Avis délibéré de l'Autorité environnementale sur le projet de canal Seine-Nord Europe de Passel (60) à Aubencheul-au-Bac (59)

n°Ae : 2022-78

Avis délibéré n° 2022-78 adopté lors de la séance du 10 novembre 2022

Figure 10 – Carte d'impact sur la nappe de la craie pour scénario basses eaux 1974 – impacts piézométriques sur la nappe de la craie – Source : dossier

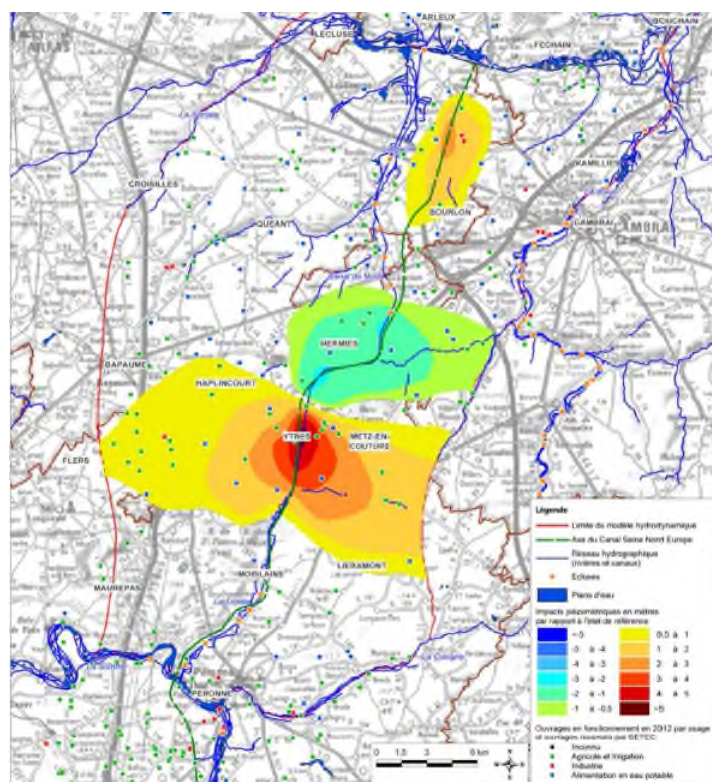
Le dossier indique que les quelques baisses du niveau de la nappe n'auraient pas d'incidence sur les zones humides, car « *les zones humides du secteur ne sont pas en lien avec la nappe de la craie* », sans autre explication. L'influence de la nappe de la craie sur l'humidité des sols peut pourtant exister même avec une nappe profonde, du fait des remontées capillaires. Les baisses de la piézométrie pourraient également avoir un effet direct ou indirect, via les remontées capillaires, sur les peuplements forestiers.

Ces baisses n'auraient pas non plus d'influence sur les captages AEP, car elles seraient limitées au droit des forages à moins de 30 cm. Certains captages implantés sur les sites de travaux devront toutefois être abandonnés et seront remplacés.

Le dossier n'évoque pas les impacts indirects du projet sur l'évolution des aires d'alimentation des captages AEP. Or les changements dans les infiltrations et les drainages qui accompagneront la réalisation du projet modifieront les lignes de courant de la nappe et donc les bassins d'alimentation des captages à proximité. Les aires d'alimentation pourraient alors inclure de nouvelles zones polluées ou des secteurs où les pressions de pollution sont plus importantes. L'alimentation possible de ces captages par le canal peut les soumettre à de nouvelles sources de pollutions accidentelles (accident de péniches transportant des matières dangereuses par exemple). Cela peut concerner également la ou les réserves stratégiques pour l'alimentation en eau potable.

- ***redéfinir les aires d'alimentation et les périmètres de protection des captages d'alimentation en eau potable, qui sont sous l'influence du canal Seine-Nord Europe et des modifications opérées sur le canal du Nord ;***
- ***vérifier qu'aucun site pollué ni aucune source de pollution chronique n'est présent sur ces nouvelles aires d'alimentation, et sinon de prendre les mesures de maîtrise de ce risque.***
